女川原子力発電所保安規定審査資料	
資料番号	保-0008(改1)
提出年月日	2022年11月16日

女川原子力発電所2号炉

原子炉施設保安規定変更に係る説明資料
(既存条文 先行BWRプラントとの比較表)

第1.4-10 図 低圧代替注水系 (常設) (直流駆動低圧注水系ポンプ) による原子炉圧力容器への注水 概要図 (1/2)

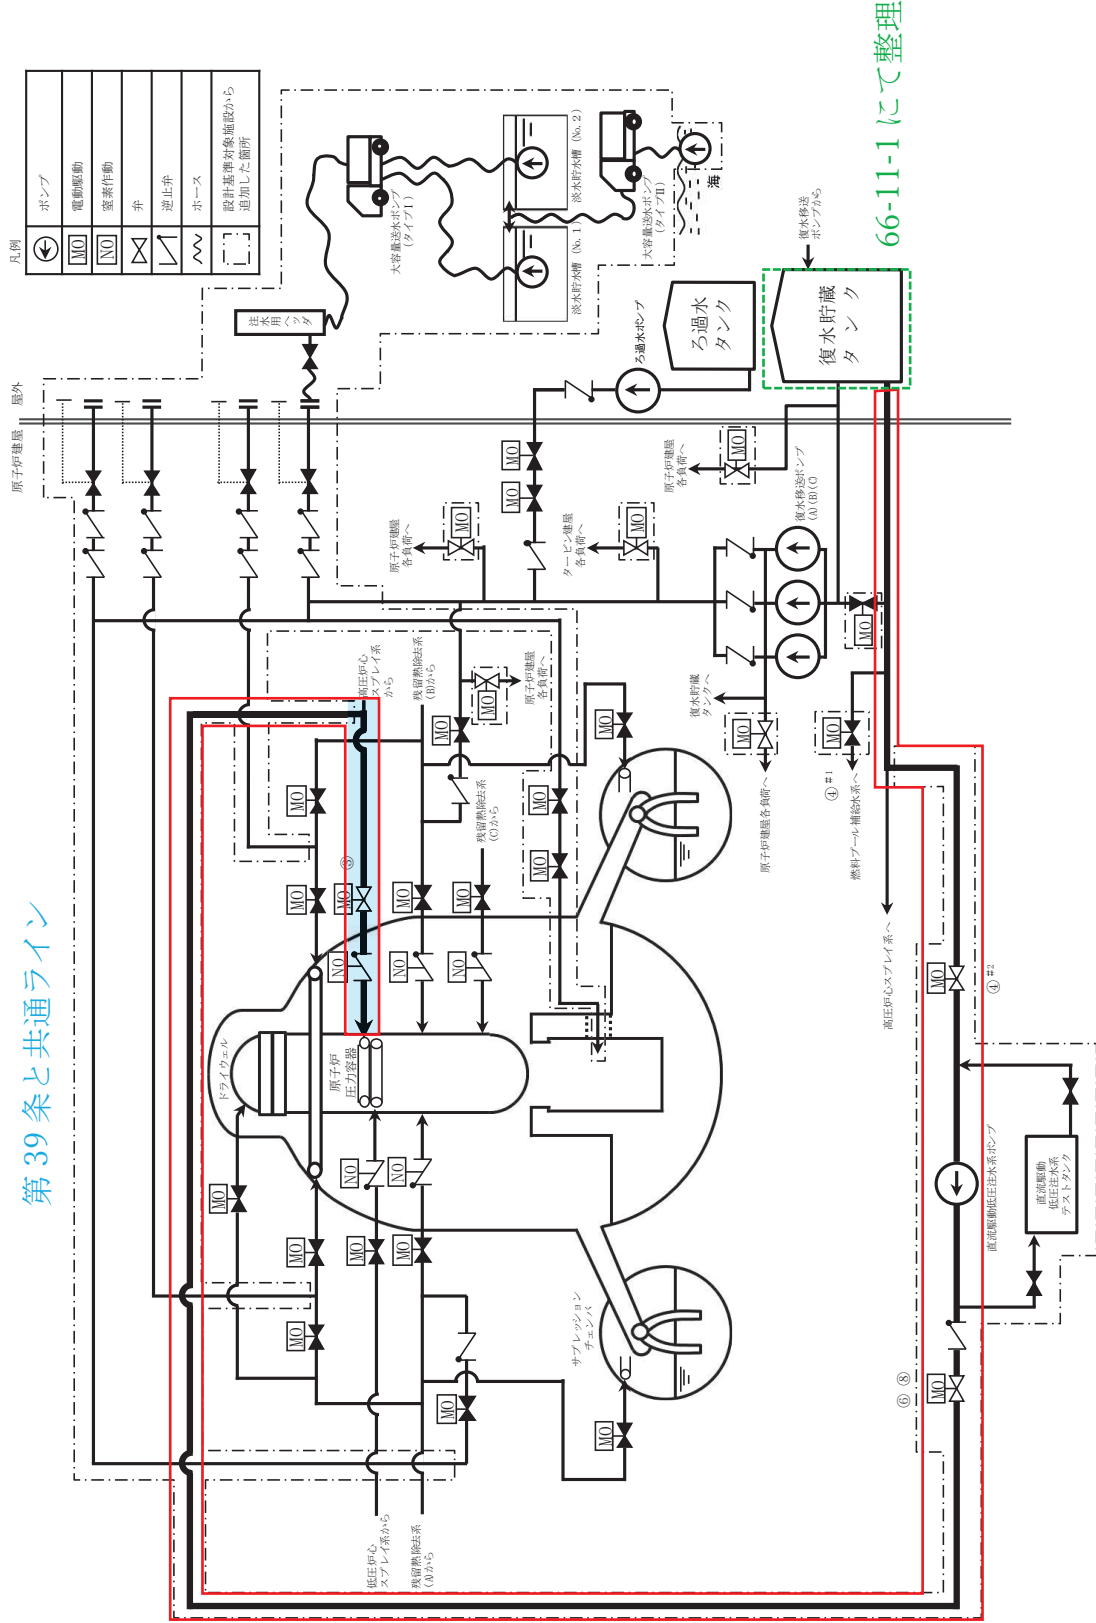
66-4-2の範囲
赤枠にて示す

第39条と共通ライン

第58条の3（外部電源その3）

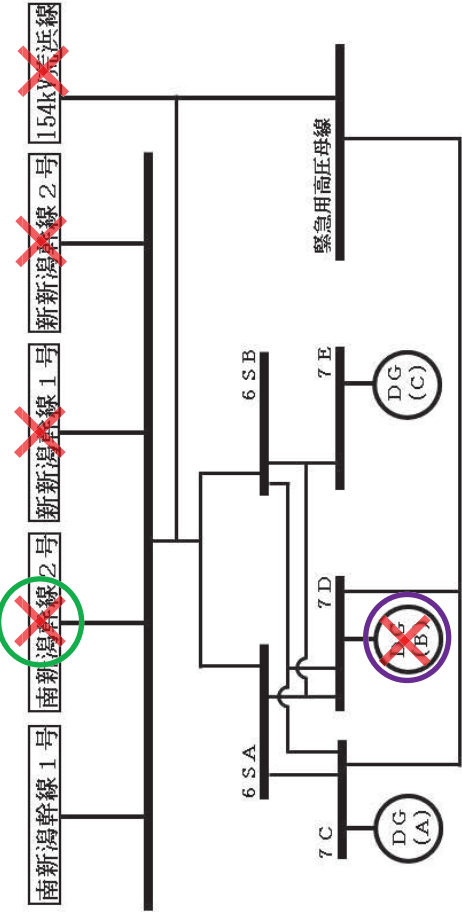
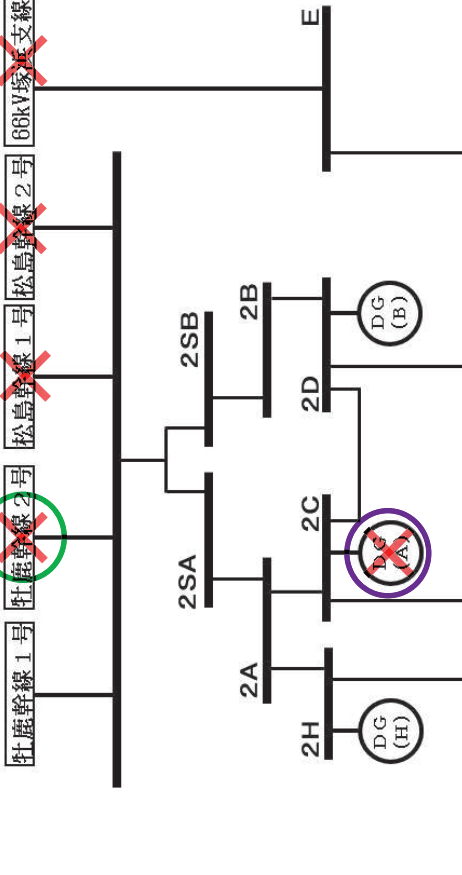
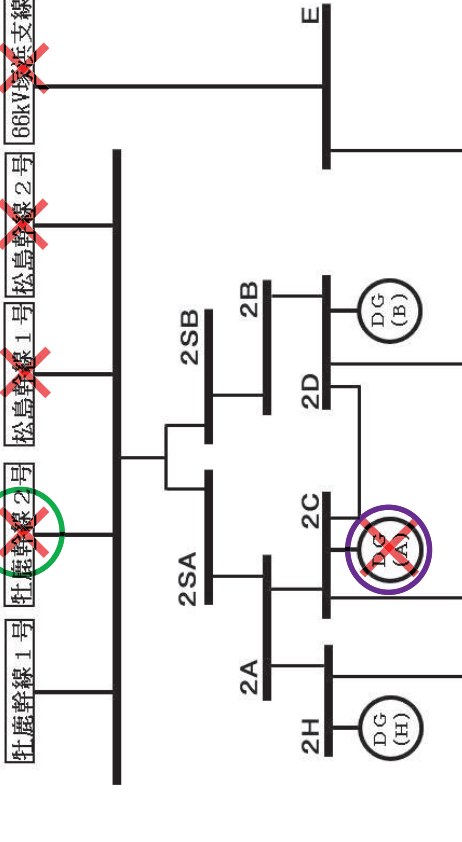
条件A～Dは実質的な相違なし。

条件A～Dは実質的な相違なし。

条件A～Dは実質的な相違なし。

既存 第59条 (外部電源その1)

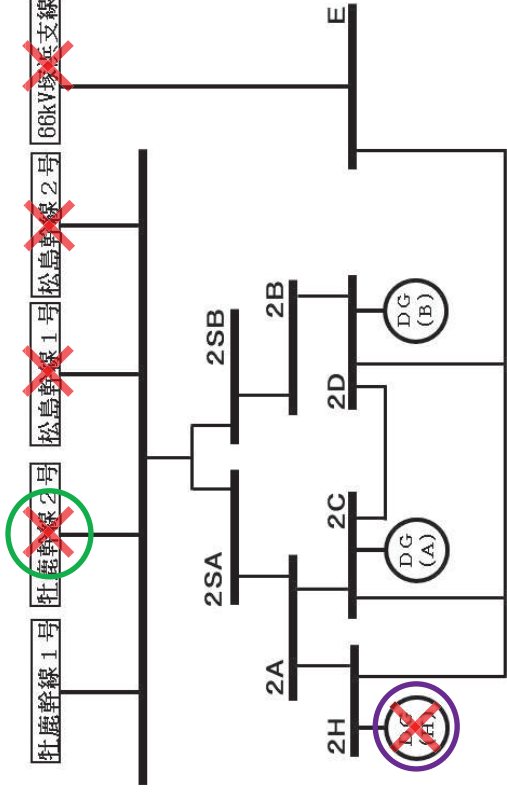
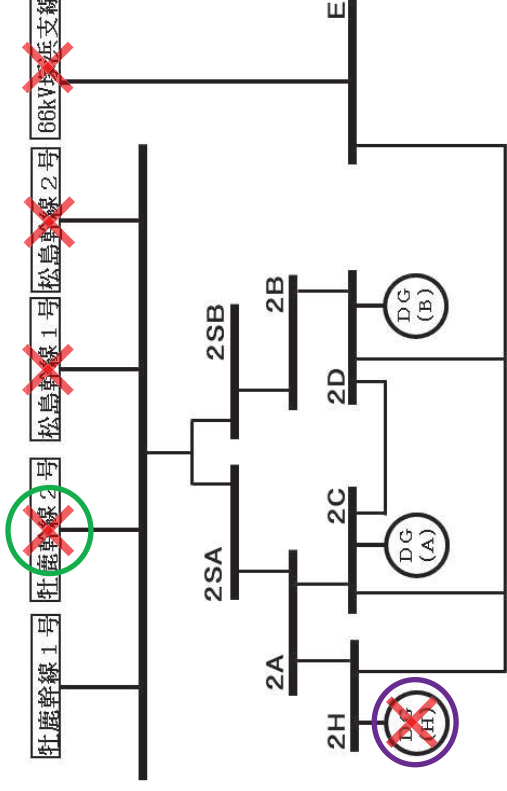
条件	要求される措置	完了時間
C. 高圧炉心スプレイス母線に対し動作可能である外部電源が1系列の場合及び高圧炉心スプレイス非常用ディーゼル発電機が動作不能の場合	C1. 1. 外部電源を2系列動作可能な状態に復旧する。 または	10日間
	C1. 2. 当該非常用ディーゼル発電機を動作可能な状態に復旧する。 および	10日間
	C2. 自動減圧系 (原子炉圧力が0.77 MPa [gage] 以上の場合) の窒素ガス供給圧力が表39-2に定める値であることを確認する。 および	速やかに
C3. 原子炉隔離時冷却系について動作可能であることを確認する。 ※3		速やかに

高圧炉心スプレイス母線に対し、動作可能である外部電源が1系列もない場合及び高圧炉心スプレイス非常用ディーゼル発電機が動作不能の場合は、条件Dの要求される措置を実施するとともに、第59条のLCO逸脱時に要求される措置にて高圧炉心スプレイス非常用ディーゼル発電機を10日以内に動作可能な状態に復旧する。

条件	要求される措置	完了時間
F. 高圧炉心スプレイス母線に対し動作可能である外部電源が1回線の場合および第59条および第60条で要求される高圧炉心スプレイス非常用ディーゼル発電機が動作不能の場合	F1. 1. 外部電源を少なくとも2回線動作可能な状態に復旧する。 または	10日間
	F1. 2. 当該非常用ディーゼル発電機を動作可能な状態に復旧する。 および	10日間
	F2. 自動減圧系 (原子炉圧力が0.77 MPa [gage] 以上の場合) の窒素ガス供給圧力が表39-2に定める値であることを確認する。 および	速やかに
F3. 原子炉隔離時冷却系について動作可能であることを確認する。 ※4		速やかに

第58条 (外部電源その1 (2号炉))

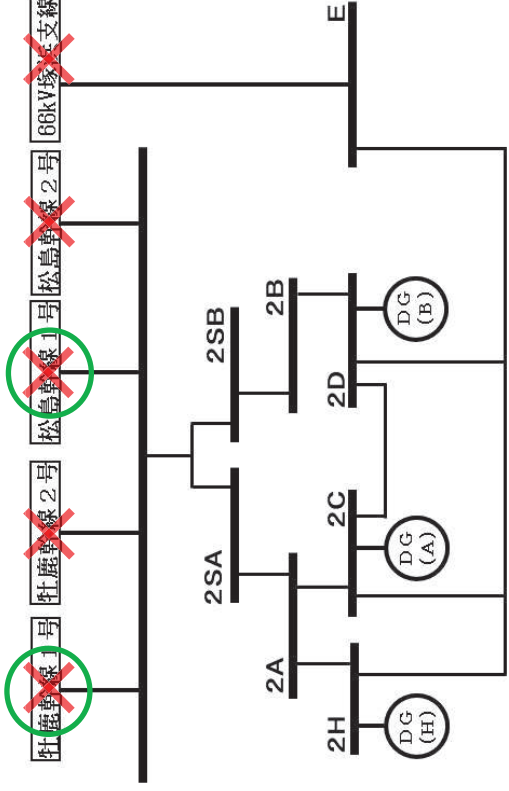
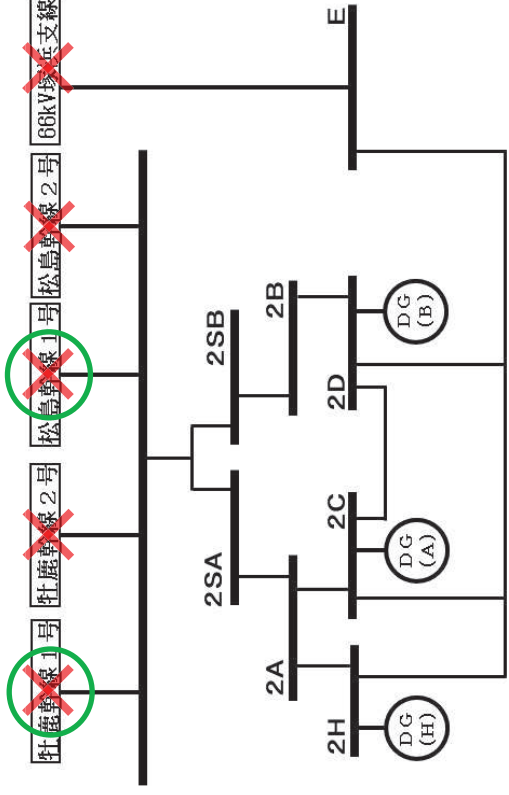
条件	要求される措置	完了時間
D. 高圧炉心スプレイス母線に対し動作可能である外部電源が1系列もない場合	D1. 外部電源を2系列動作可能な状態に復旧する。 および D2. 自動減圧系 (原子炉圧力が0.77MPa[gage]以上の場合)の窒素ガス供給圧力が表39-2に定める値であることを確認する。 および D3. 原子炉隔離時冷却系について動作可能であることを確認する。 ※3	10日間 速やかに 速やかに

条件	要求される措置	完了時間
G. 高圧炉心スプレイス母線に対し動作可能である外部電源が1回線もない場合	G1. 外部電源を少なくとも2回線動作可能な状態に復旧する。 および G2. 自動減圧系 (原子炉圧力が0.77MPa[gage]以上の場合)の窒素ガス供給圧力が表39-2に定める値であることを確認する。 および G3. 原子炉隔離時冷却系について動作可能であることを確認する。 ※4	10日間 速やかに 速やかに

柏崎刈羽7号炉（令和2年11月9日施行）
第58条の3（外部電源その3）

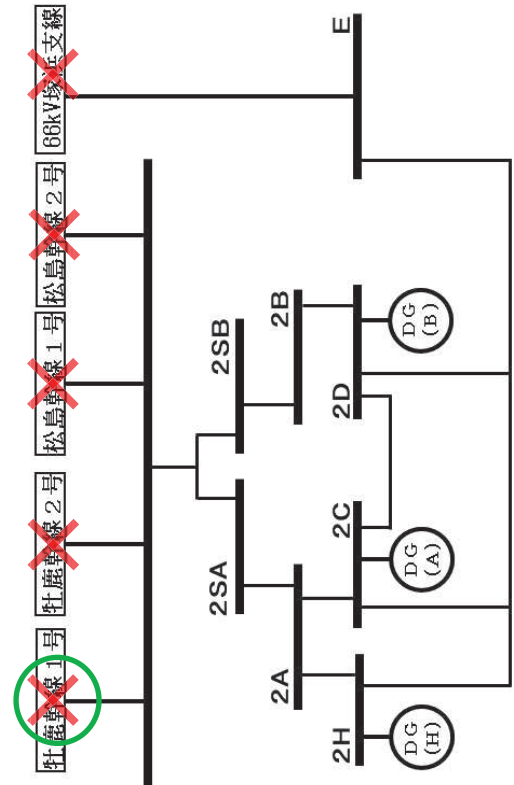
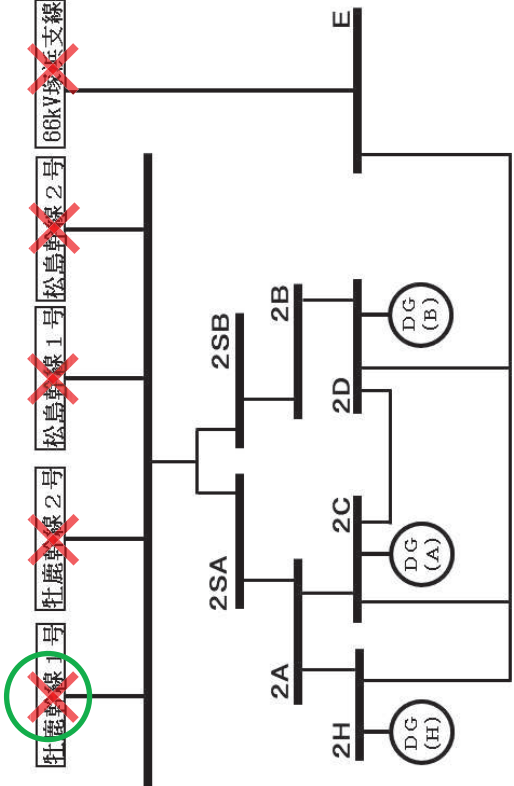
条件	要求される措置	完了時間
H. 原子炉の状態が冷温停止及び燃料交換において、条件A, B, C, D, E又はFの措置を完了時間内に達成できない場合	H1. 当直長は、炉心変更を中止する。及び H2. 当直長は、原子炉建屋原子炉棟内で照射された燃料に係る作業を中止する。及び H3. 当直長は、有効燃料頂部以下の高さで原子炉圧力容器に接続している配管について原子炉冷却材圧力バウンダリを構成する隔離弁の開操作を禁止する。	速やかに 速やかに 速やかに

条件	要求される措置	完了時間
A. 運転上の制限を満足していないと判断した場合	および A1. 外部電源を1系列動作可能な状態に復旧する。 A2. 炉心変更を中止する。 および A3. 原子炉建屋原子炉棟内で照射された燃料に係る作業を中止する。 および A4. 有効燃料頂部以下の高さで原子炉圧力容器に接続している配管について原子炉圧力容器バウンダリを構成する隔離弁の開操作を禁止する。	速やかに 速やかに 速やかに

条件	要求される措置	完了時間
I. 原子炉の状態が冷温停止および燃料交換において、すべての外部電源が動作不能である場合（高圧炉心スプレイス母線を除く。） または 原子炉の状態が冷温停止および燃料交換において、条件A, B, C, D, E, FまたはGの措置を完了時間内に達成できない場合	および I1. 外部電源を少なくとも1回線動作可能な状態に復旧する。 および I2. 炉心変更を中止する。 および I3. 原子炉建屋原子炉棟内で照射された燃料に係る作業を中止する。 および I4. 有効燃料頂部以下の高さで原子炉圧力容器に接続している配管について原子炉冷却材圧力バウンダリを構成する隔離弁の開操作を禁止する。	24時間 速やかに 速やかに 速やかに
